<b>Title — Sujet : Réfection mur-rideau</b>	
<b>Curtain wall repairs</b>	
<b>Solicitation No. — No. de l'invitation</b> 21301-23-4112970	
<b>Solicitation Amendment No. — No. de modification de l'invitation :</b> <b>001</b>	<b>Date :</b> 28 juin 2022 June 28, 2022
<b>GETS Reference No. — No. de Référence de SEAG</b> <b>PW-22-00997533</b>	
<b>Solicitation Closes — L'invitation prend fin</b> <b>at / à :</b> 2 p.m. EDT – 14h (HAE) <b>on / le :</b> July 12, 2022 / 12 juillet 2022	
<b>F.O.B. — F.A.B.</b> <b>Plant – Usine:</b>	<b>Destination:</b> X <b>Other-Autre:</b>
<b>Address Enquiries to — Soumettre toutes questions à:</b> <b>Karine Clément</b> Agente régionale, Services des Contrats & Gestion du Matériel Contracting & Matériel Services <a href="mailto:karine.clement@csc-scc.gc.ca">karine.clement@csc-scc.gc.ca</a>	
<b>Telephone No. – No de téléphone:</b> 514-235-8177	<b>Fax No. – No de télécopieur :</b> 450-664-6626

Le présent addenda # 001 est pour modifier le devis et répondre aux questions posées par des soumissionnaires.

ADDENDA No 1  
Date d'émission : 22 juin 2022

Extrait plan 2/A100

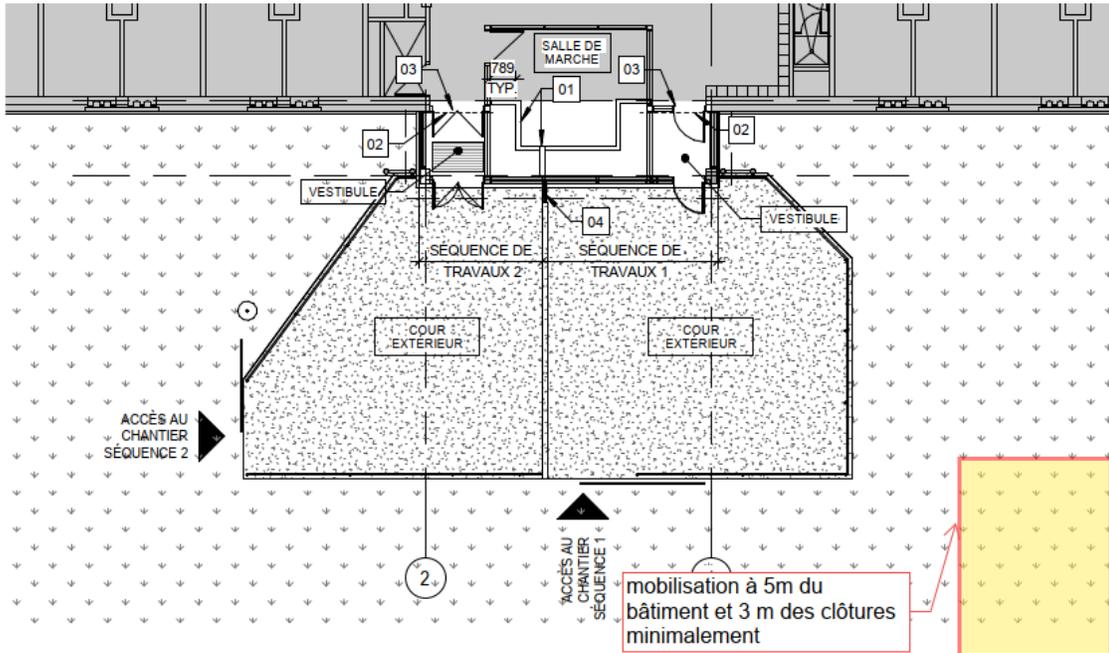
4. Plan feuille A100
  - a. Dans la légende de mobilisation, pour la zone de mobilisation clôturée
    - i. Remplacer la roulotte de chantier par : Remise verrouillable, le cadenas fourni par le maître de l'ouvrage devra obligatoirement être utilisé.

- b. Modification de l'emplacement de la zone de mobilisation pour la positionnée près de la zone des travaux, voir l'extrait suivant du plan 2/A100.  
Note : Les surfaces doivent être protégé et regréer suite aux travaux comme indiqué dans la légende de mobilisation

Porte 116.1

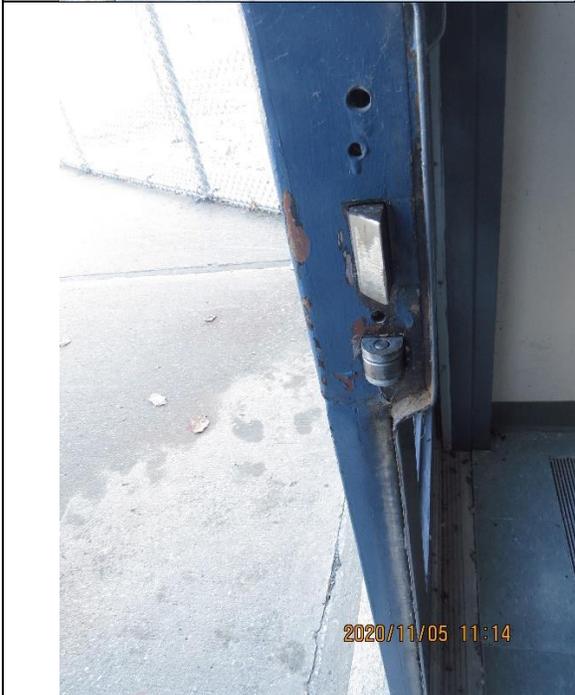
**Question 1:** *J'aimerais savoir s'il était possible d'avoir la description des éléments composant les différents groupes de quincailleries ainsi que la quincaillerie déjà existante afin de valider le machinage nécessaire des portes.*

À titre informatif, voir les photos ci-jointes.

**Réponse:** Toute la quincaillerie des portes existantes est à retirer et réinstaller sur les nouvelles portes du même emplacement, tel qu'indiqué à la note 5 sur le plan 1/A200D.

Dans le tableau des portes, à la page A001, dans la colonne groupe de quincaillerie on devrait lire : existant à installer au lieu des numéros de groupe, et ce pour les deux nouvelles portes en acier.

Installer un nouveau seuil d'aluminium comme indiqué au détail 1 et 3/A450 et garniture coupe-froid, voir devis section 08 11 14.

Extract plan 2/A100

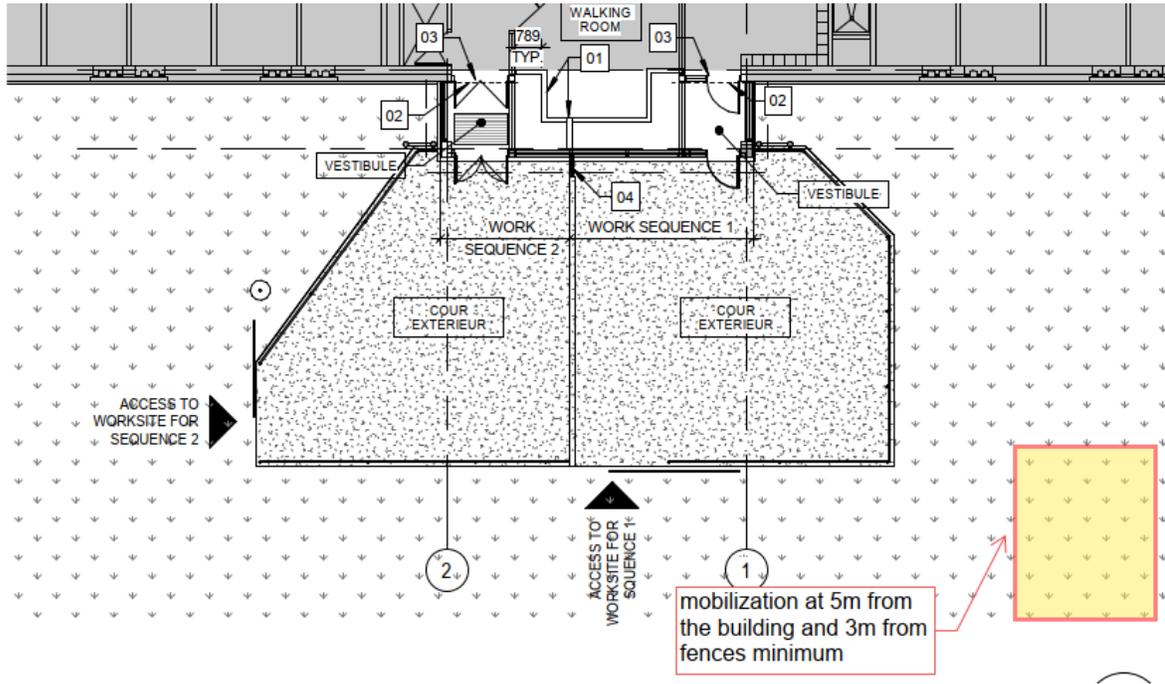
Only one mobile device will be allowed. The owner of the device and the device itself must be the same for the duration of the work.
4. Plan sheet A100
  - a. In the mobilization legend, for the fenced mobilization area
    - i. Replace the construction trailer by: Lockable shed, the padlock provided by the owner must be used.
  - b. Modification of the location of the mobilization zone to positione near the work area, see the following excerpt from plan 2/A100.

Note: Surfaces must be protected and recred following the work as indicated in the mobilization legend

**Door 116.1**

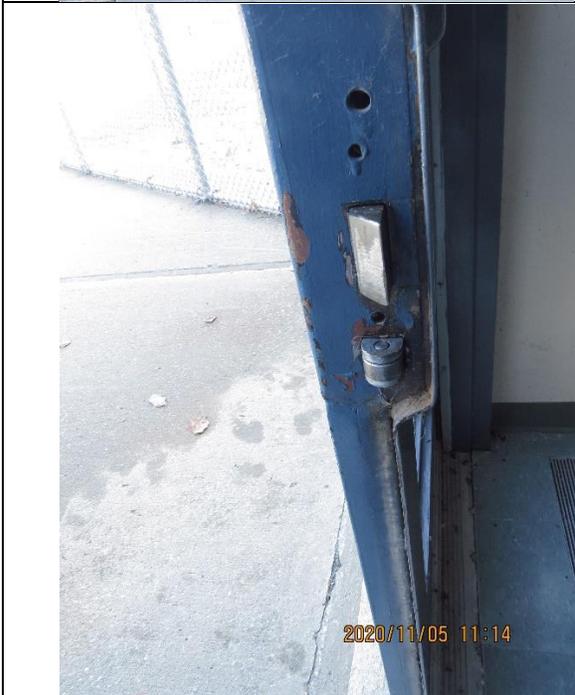
**Question 1:** *I would like to know if it was possible to have the description of the elements composing the different groups of hardware stores as well as the already existing hardware store in order to validate the necessary machining of the doors.*

For your information, see the attached photos.

**Answer:** All the hardware of the existing doors is to be removed and reinstalled on the new doors of the same location, as indicated in note 5 on plan 1/A200D.

In the table of doors, on page A001, in the hardware group column it should read: existing to be installed instead of the group numbers, and this for the two new steel doors.

Install a new aluminum sill as detailed 1 and 3/A450 and weatherproof trim, see quote section 08 11 14.
